Ergänzung zum schalltechnischen Gutachten Nr. 566721ghb01 vom 16.11.2022, Antworten zu den schalltechnischen Inhalten der Stellungnahmen der Unteren Immissionsschutzbehörde /10/ sowie des LUNG /12/

# 1) Stellungnahme /10/ der Unteren Immissionsschutzbehörde

Bild 1 Ausschnitt aus dem Lageplan in Anlage 2 des Gutachtens /2/

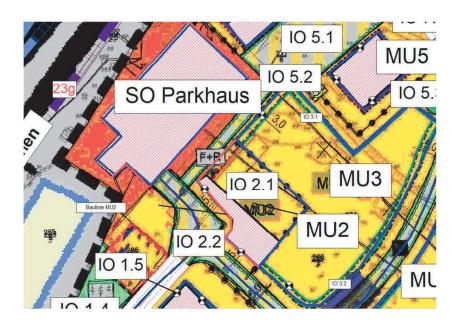
Details zur Tiefgarageneinfahrt, wie die nicht klappernde Regenrinnen, Anschlüsse zwischen den Fahrwegen etc. können nicht festgesetzt werden und sind im Baugenehmigungsverfahren zu behandeln. Die Lage der Einfahrt ist hingegen im Plan für die umliegenden Immissionsorte relevant und deshalb darzustellen und als Quelle zu berücksichtigen.

Die Behörde weist jedoch darauf hin, dass dies aus ihrer Sicht gemäß TA Lärm /1/ zu geschehen habe. Nicht berücksichtigt worden waren zudem die Geräusche von den Ausfahrten der geplanten Tiefgarage bzw. des vorhandenen Parkhauses. Dies wird im Folgenden nachgeholt.

Durch die Geräusche von der Parkgarage am meisten belastet sind die Wohnraumfenster auf dem der Zufahrt nächstgelegenen Baufeld MU2. Dort ist im Lageplan in Anlage 2 des Gutachtens /2/ der im folgenden Bild 1 dargestellte Immissionsort IO 2.1 festgelegt.

Am meisten belastet sind dort die Fenster im Erdgeschoss bzw. 1. OG des geplanten Gebäudes. Den ergänzend durchgeführten Berechnungen gemäß TA Lärm /1/ zufolge ergeben sich dort durch den Park- und Fahrbetrieb Beurteilungspegel von tagsüber ca. 47 dB(A) und nachts in der lautesten Nachtstunde ca. 45 dB(A). Der Immissionsrichtwert für Urbane Gebiete von 45 dB(A) nachts kann damit eingehalten werden <sup>1</sup>.

Der Immissionsort IO 2.1 befindet sich an der im Bebauungsplan festgesetzten Baulinie MU2. Zum Schutz vor schädlichen Umwelteinwirkungen ist hier unter Nr. 5.2 des Bebauungsplanes eine geschlossene Gebäudefassade mit einer Mindesthöhe von 13 m festgesetzt. Zudem sind die Grundrisse des geplanten Gebäudes bevorzugt so zu gestalten, dass darin keine Fenster schutzbedürftiger Räume vorgesehen werden. Sofern dies nicht möglich ist, ist die Fassade mithilfe aktiver Schallschutzmaßnahmen <sup>2</sup> zu schützen. Darüber hinaus wurden passive Schallschutzmaßnahmen gemäß DIN 4109 /5/ festgesetzt.

Die o. g. Schallschutzmaßnahmen sind so ausgelegt, dass nachts die durch Verkehrslärm verursachten maßgeblichen Außenlärmpegel von bis zu ca. 66 dB(A) an dieser Fassade kompensiert werden (siehe dazu Anlage 7.9 des Gutachtens /2/). Nach sachverständiger
